Van: [redacted]
Verzonden: vrijdag 17 mei 2019 7:19
Aan: [redacted]'
Onderwerp: RE: aanvraag omgevingsvergunning Plantage Doklaan 28 en 30, OLOnr. 3520169

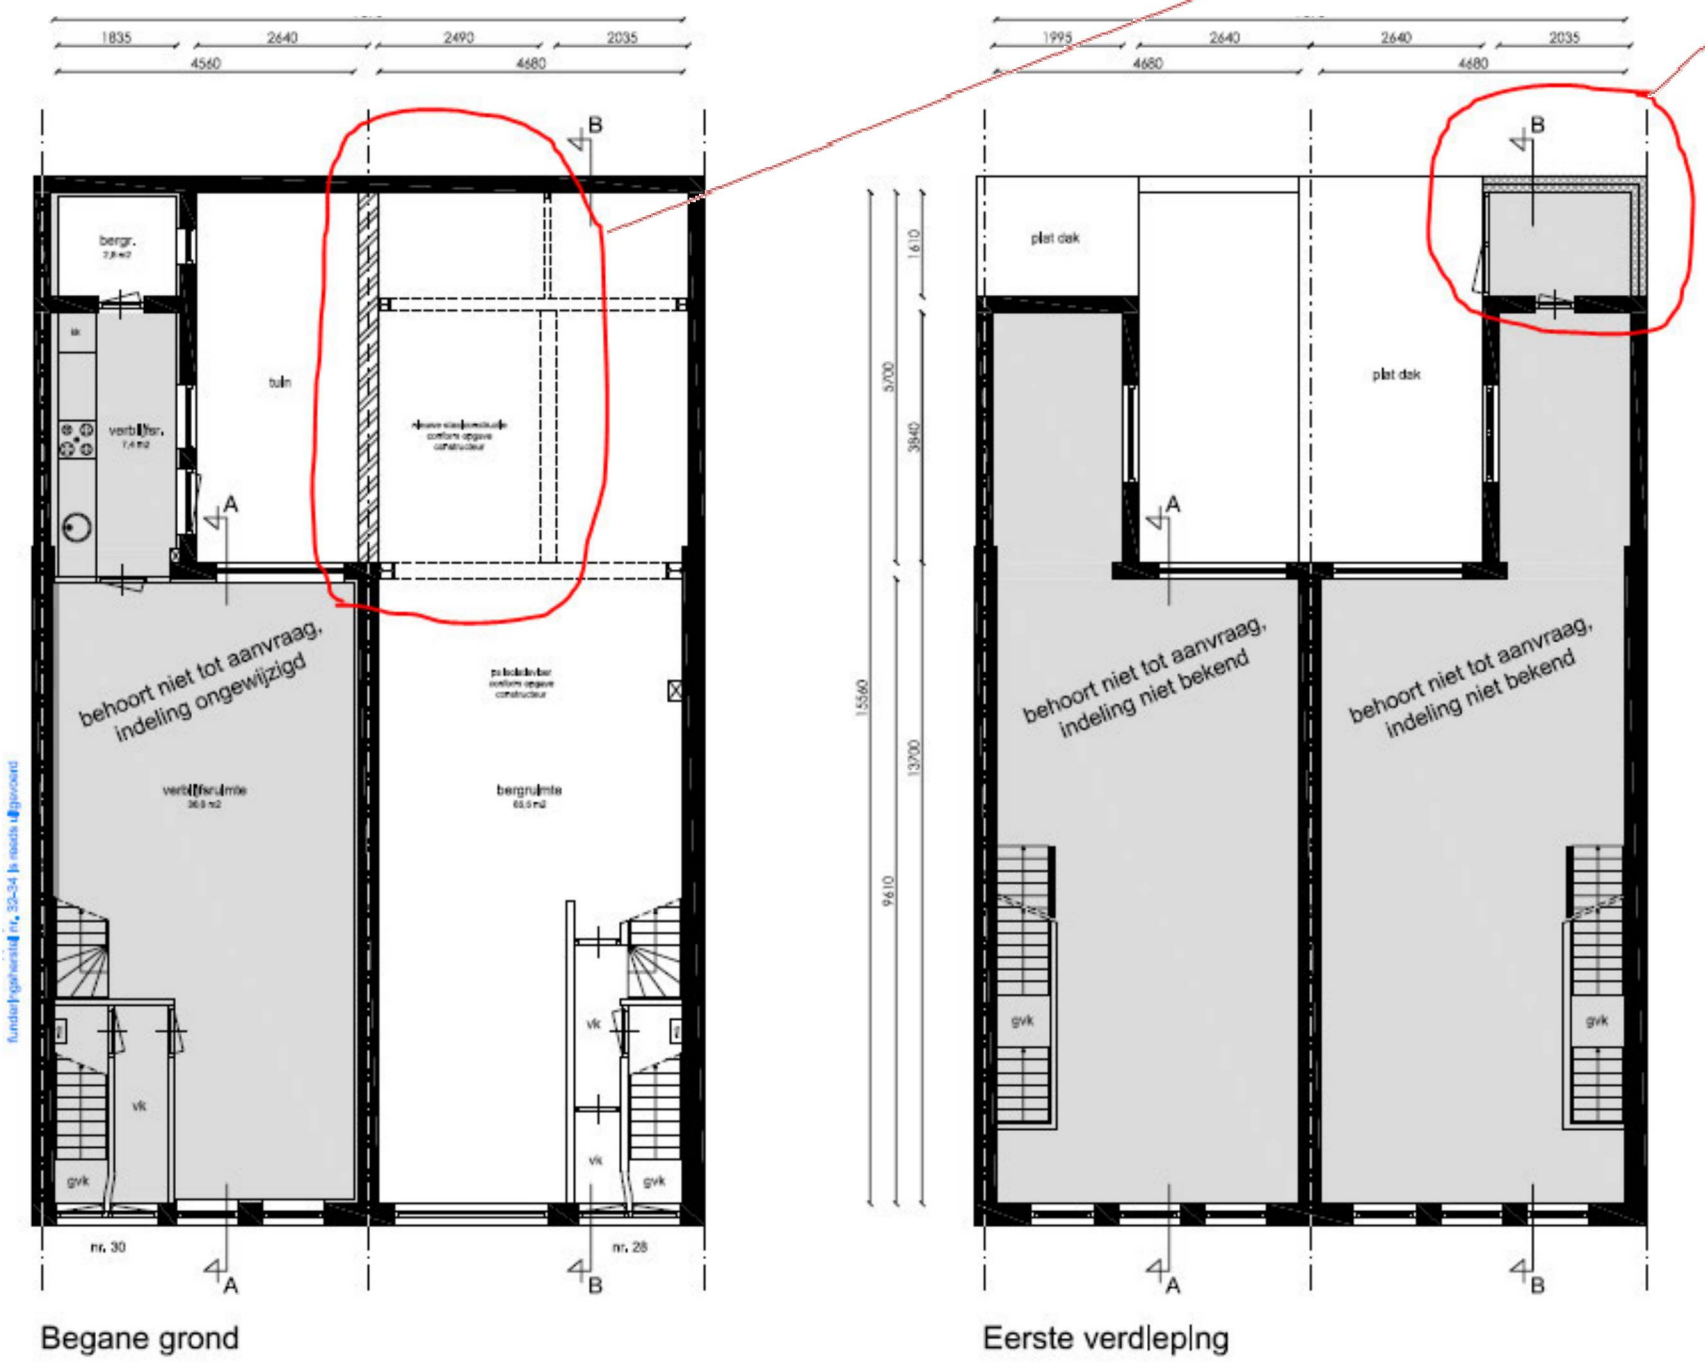
Bedankt voor het mailen van de stukken. Dit geeft ons wat meer duidelijkheid van de bebouwing op uw percelen.
Graag ontvangen wij toch nog meer duidelijkheid over de met ROOD (cirkel) aangegeven uitbouwen op de begane grond met (dak)terras en op de 1e verdieping (op de bestaande uitbouw, achter de keukenuitbouw) welke toegang geeft tot het terras.

Kunt u ons van deze bouwwerken de bouwvergunning/omgevingsvergunning aanleveren? In onze bouwarchieven zijn deze bouwwerken niet terug te vinden. Wij hebben deze gegevens nodig om tot een juist oordeel te komen.
Indien u ook geen vergunning van deze bouwwerken heeft, dan zijn er twee opties:

- U betrekt deze bouwwerken bij deze aanvraag, dan gaan wij beoordelen of deze gelegaliseerd kunnen worden;
- U verwijdert deze bouwwerken vanaf tekening en wij beoordelen alleen het funderingsherstel.
